О новых данных по безопасности
медицинских изделий,
регистрационные удостоверения
ФСЗ 2011/09722,
ФСЗ 2010/07909

GE Healthcare ссылка: FMI 32059

GE Healthcare ссылка: FMI 32060

Тема: Lullaby Resus Plus - положительное давление в конце выдоха (РЕЕР - ПДКВ), поддерживаемое на конце Т-коннектора, ниже, чем показывает манометр.

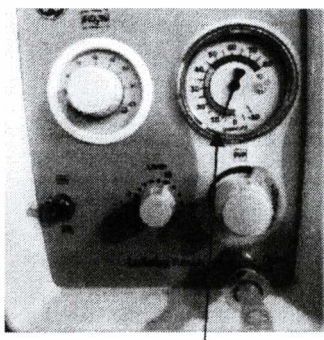
Основная цель данного документа состоит в том, чтобы объяснить процедуру коррекции отклонения, наблюдаемого в показании манометра во время цикла РЕЕР (ПДКВ) при проведении реанимации.

ВНИМАНИЕ: Запрещается открывать/снимать/разбирать устройство, чтобы скорректировать отклонение, наблюдаемое в показании манометра
---	--

ВНИМАНИЕ: Давление отклонения следует отмечать только тогда, когда Т-коннектор не подсоединен к устройству.
---	--

Шаг за шагом выполняйте приведенную ниже процедуру, чтобы компенсировать отклонение, наблюдаемое в настройке РЕЕР (ПДКВ), вдобавок к инструкциям, указанным в Разделе 3.2 Руководства оператора.
